淀川水系流域委員会殿

「関西のダムと水道を考える会」

「淀川水系河川整備計画の変更」が必要な事項 (その1)

= (川上ダム) 長寿命化容量の削除

# 淀川流域図

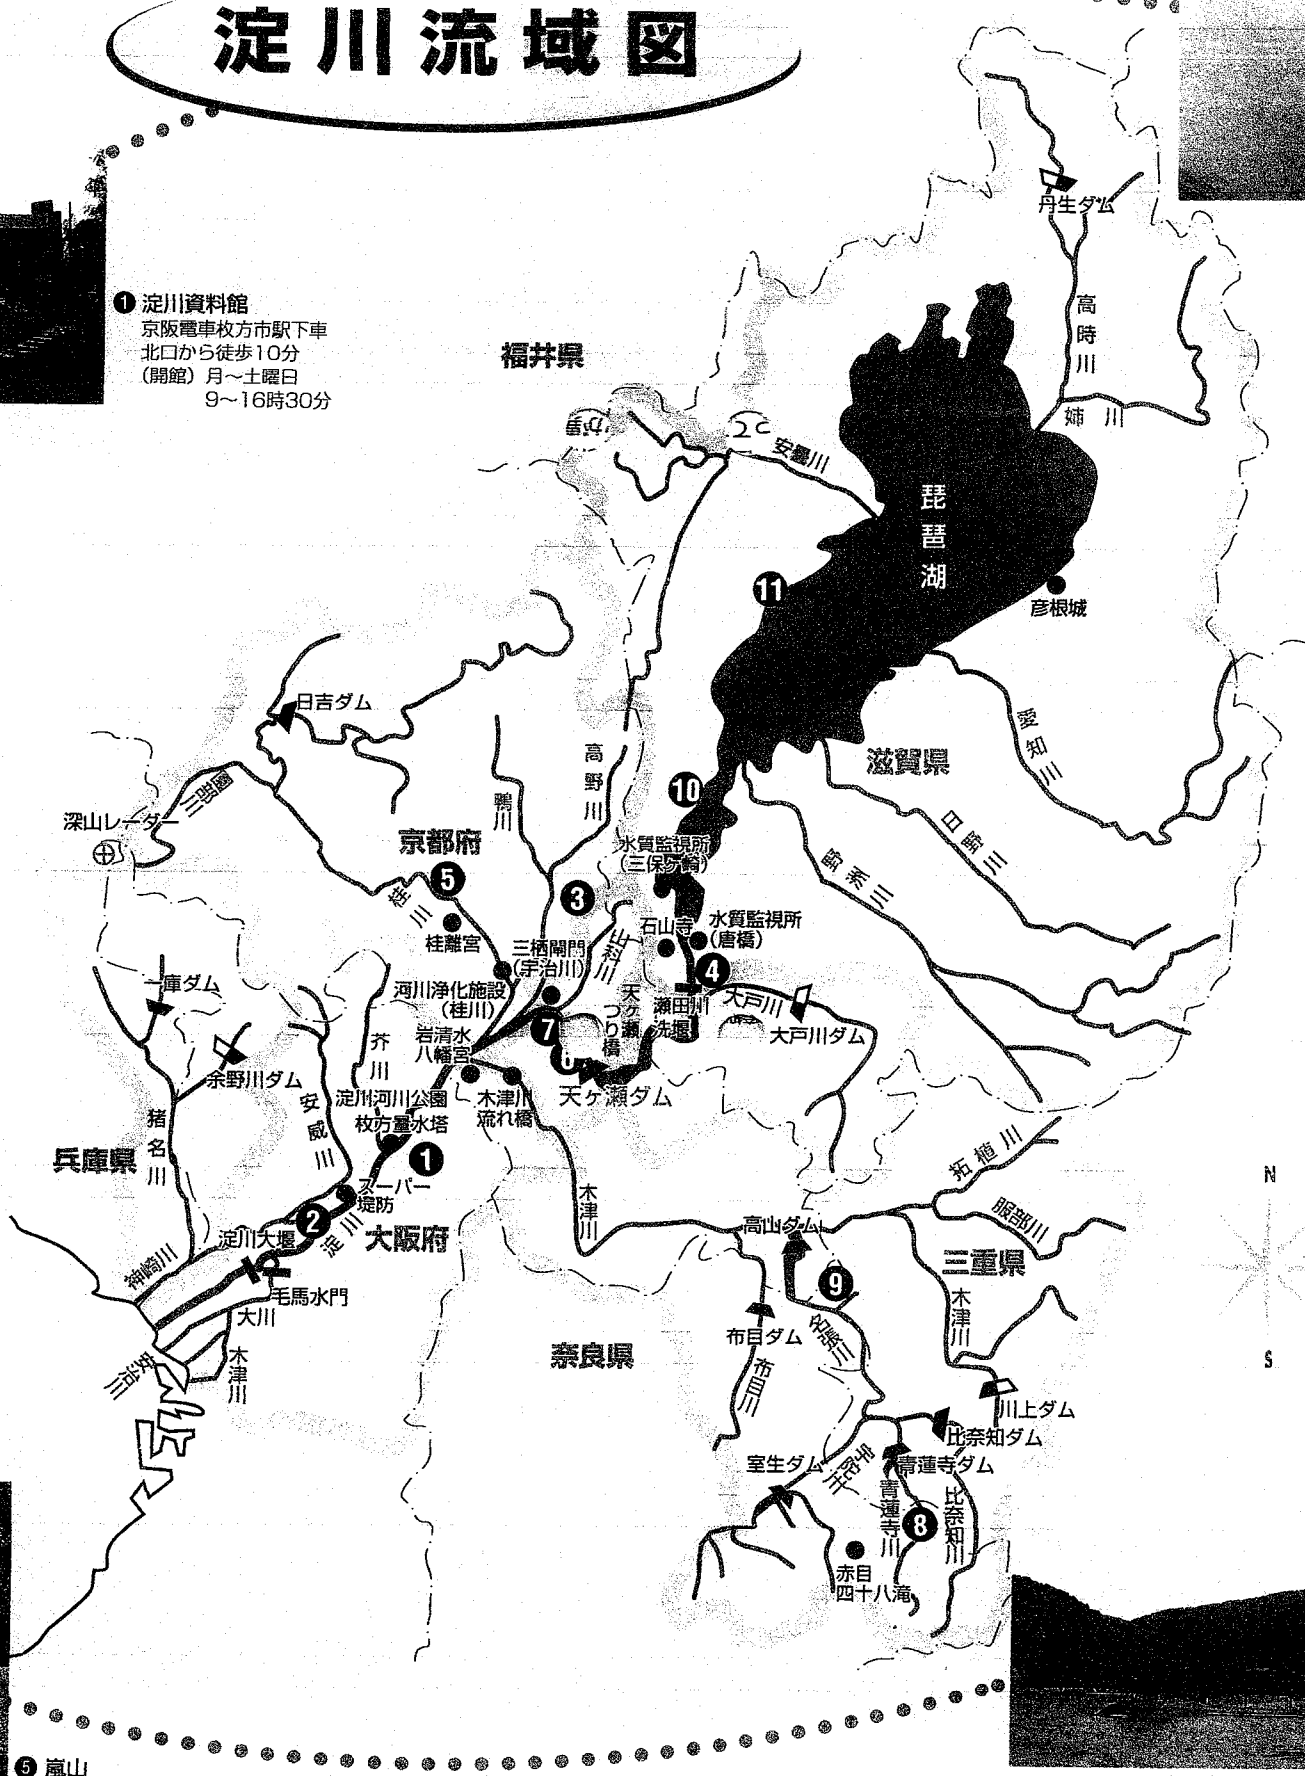
- 4) 念のためここで水道利水や農業利水の取水点の位置を確認しておきますと、高山ダムの場合は、このダムに由来する水利権は全て木津川本川と下流の淀川に取水点がありますので、川上ダムでの代替供給に位置的な問題はありませんが、青連寺ダム・比奈知ダムの場合は若干事情が異なり、木津川本川と淀川の他に、支川の名張川、青連寺川にも取水点を持っています。
- 5) つまり、川上ダムで全ての取水点をカバーすることは出来ず、位置的に可能なのは木津川本川（正確には名張川との合流点「大河原地点」から下流部分）と淀川での取水だけだということですが、しかし別添地図（→「資料2」）から分かりますように、これらの位置にある取水点に対しては高山ダム・青連寺ダム・比奈知ダムからでも供給可能です。しかも前述のようにこれら3ダムの「活用可能な利水容量」は1570万 m<sup>3</sup>もあり、川上ダムに予定されている長寿命化容量830万 m<sup>3</sup>を大きく上回りますから、これを利用して代替供給することは充分可能です。
